PEDIDO DE ELEMENTOS ADICIONAIS

Estudo de Impacte Ambiental da Central Solar Fotovoltaica da Fajarda

Abril de 2019

O presente documento é a resposta ao Pedido de Elementos Adicionais (PEA), com referência S075272-201812-DAIA.DAP (ver Anexo I), relativo ao procedimento de Avaliação de Impacte Ambiental n.º 3224 do projeto da Central Solar Fotovoltaica da Fajarda.

Figura 1 - Captações de água subterrânea licenciadas na área do projeto e envolvente próxima.

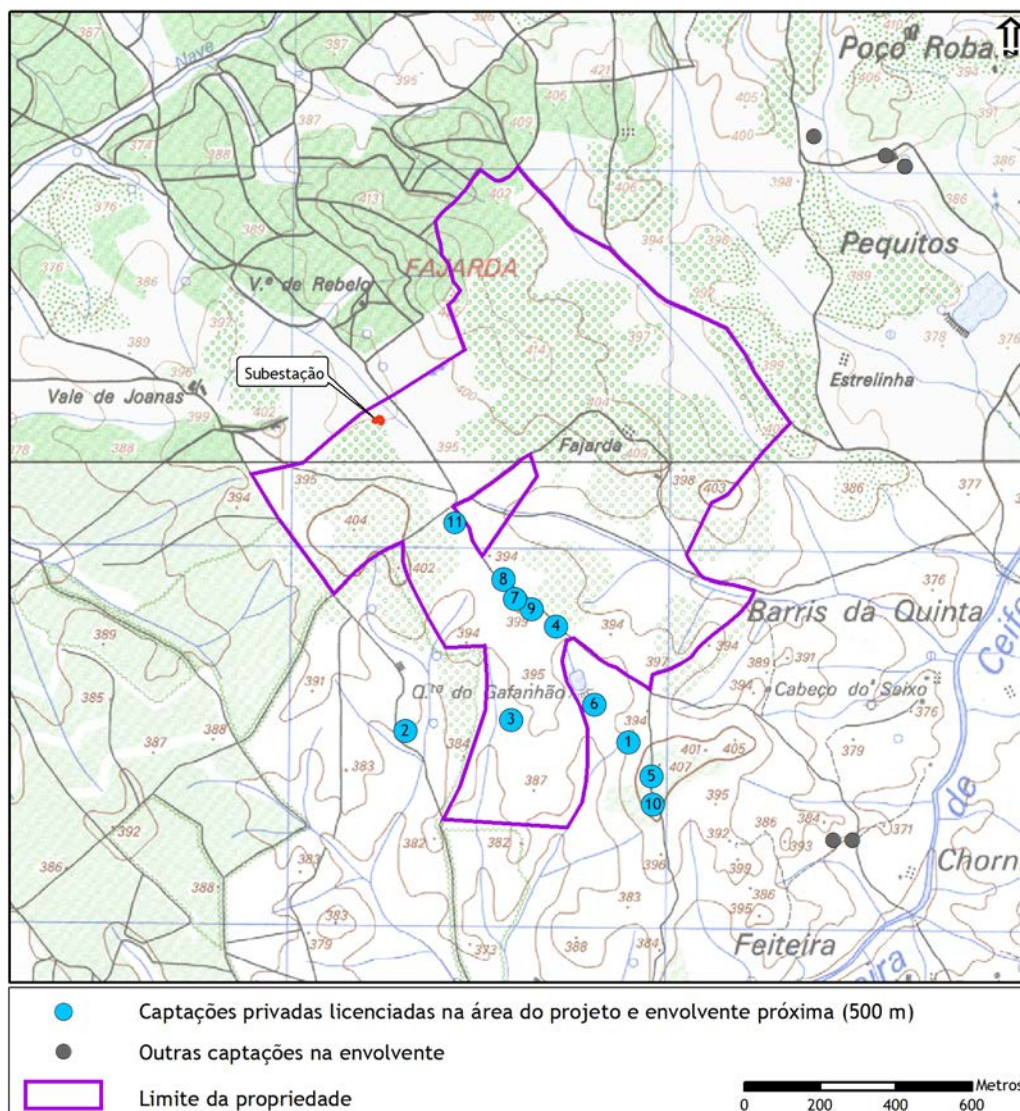
2.3.1. Apresentar o inventário de captações de água subterrânea localizadas na área de implantação do projeto e envolvente próxima. Para o efeito, deverá esta informação ser solicitada a estes serviços.

Com base na informação disponibilizada pela APA/ARH Tejo e Oeste (ver Anexo IV), foram cartografadas as captações de água licenciadas na área do projeto e na sua envolvente próxima, num raio de 500 m (Quadro 2 e Figura 1).

Todas as captações inventariadas correspondem a captações privadas na massa de água subterrânea do Maciço Antigo Indiferenciado da bacia do Tejo. Nenhuma das captações inventariadas pela APA/ARH Tejo e Oeste dispõe de informação quanto à profundidade ou volume extraído. Segundo informação recolhida pelo proponente, as captações n.º 4, 8, 9 e 11 têm uma profundidade de 100 m.

Decorrente da informação recolhida no terreno, as captações localizadas na área de implantação do projeto destinavam-se a rega, mas não se encontram em atividade. Segundo foi apurado pelo proponente, as captações n.º 2, 3, 5 e 7 não existem e a captação n.º 6 corresponde a um motor de rega junto da charca.

Figura 3 | Carta Geológica da CSF de Fajarda.

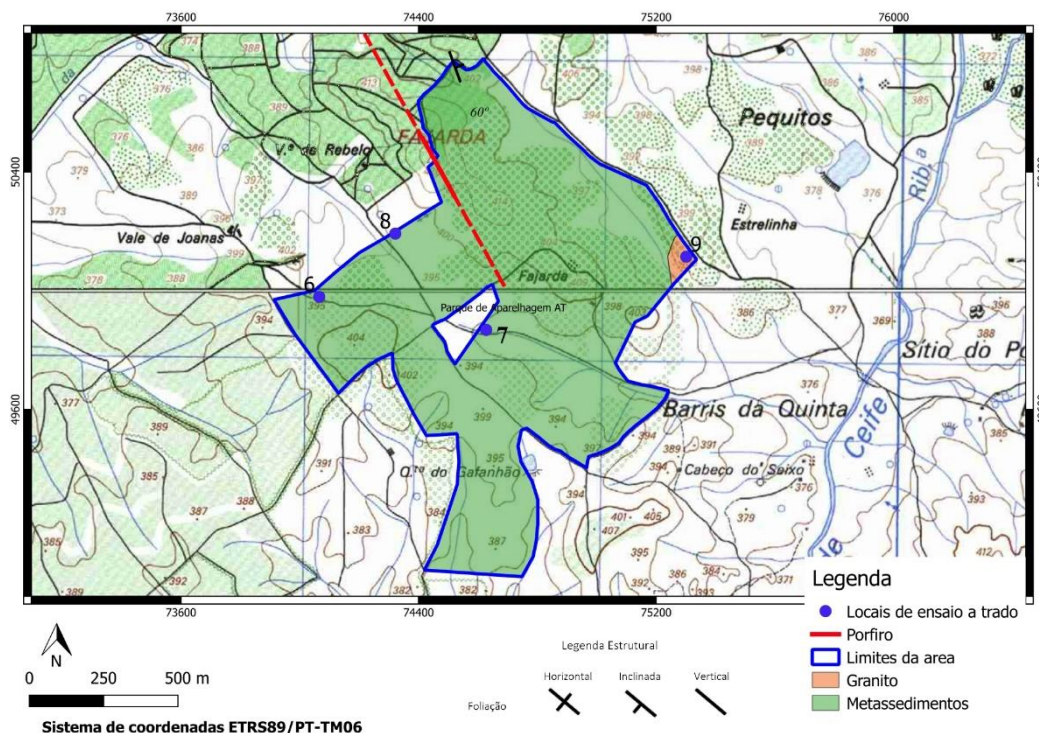
2.2.1. Apresentar em texto ou com figura à escala 1:25.000 ou maior, quais as litologias presentes na área do projeto, confirmando se apenas ocorrem rochas metassedimentares ou não, bem como, fornecer algumas indicações sobre a espessura de alteração.

A Figura 3 representa a carta geológica obtida para a CSF da Fajarda.

O trabalho realizado permitiu concluir que as espessuras de alteração não são muito significativas (0.25cm em média), com excepção das zonas adjacentes a linhas de água. O *bedrock* apresenta-se pouco meteorizado (W1 a W2) e muito próximo da superfície. A litologia dominante é de origem metassedimentar, nomeadamente constituída por filitos e metagrauwaques, sendo apenas interrompida por um pórfiro granítico junto ao vértice da Fajarda e um contacto com um granito de grão média a Sul da CSF com o mesmo nome.
